株式会社牧野工業

AGK チップケース蓋の形状変更について

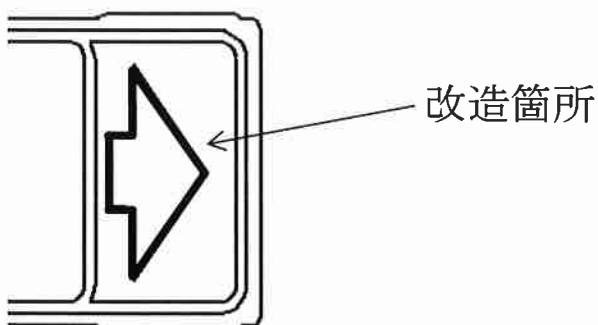
この度は弊社製品の AGK チップケース蓋の矢印部に深さがあることでラベルが剥がれやすいとご報告を多数頂いておりましたので、深さ軽減の改造を実施致しました。AGK チップケース本体との嵌合に関しましては、変更はございません。

- ・変更内容：矢印部の深さを軽減
